Commune de BONNEFAMILLE

Note en réponse à l'avis de la MRAe

Avis n° 2024-ARA-AUPP-1431

Remarque relative aux OAP n°1 et n°2

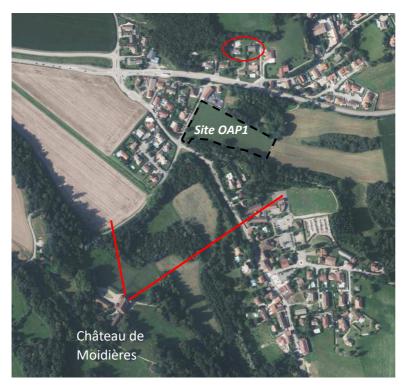
Le dossier ne précise pas si le bâtiment à construire sera en covisibilité avec le monument historique, ni comment celui-ci est pris en compte. Le rapport de présentation et l'OAP doivent être complétés pour mieux justifier la prise en compte du monument historique.

s'agissant du monument historique, pour l'OAP n°1 et l'OAP n°2, de compléter le rapport de présentation pour mieux justifier la prise en compte de cet élément patrimonial;

S'agissant de l'OAP 1, l'absence de co-visibilité est confirmé avec la vue aérienne et la photo ci-dessous prise depuis l'étage du château en direction du secteur de l'OAP1.

Les bâtiments en covisibilité sur la photo de gauche (entourés en rouge) sont à 330 mètres selon les courbes de niveau et la carte topo IGN, comme le château.

Par conséquent, les bâtiments du projet du site d'OAP1 qui est à 310-315 mètres ne pourront pas être visibles et sont masqués par l'écran boisé comme le montre la photo de gauche.

S'agissant de l'OAP n°2, déjà bâti sur lequel il reste le hangar qui doit être démoli pour obtenir une autorisation de construire, le masque végétal du château et la topographie confirment l'absence de covisibilité.
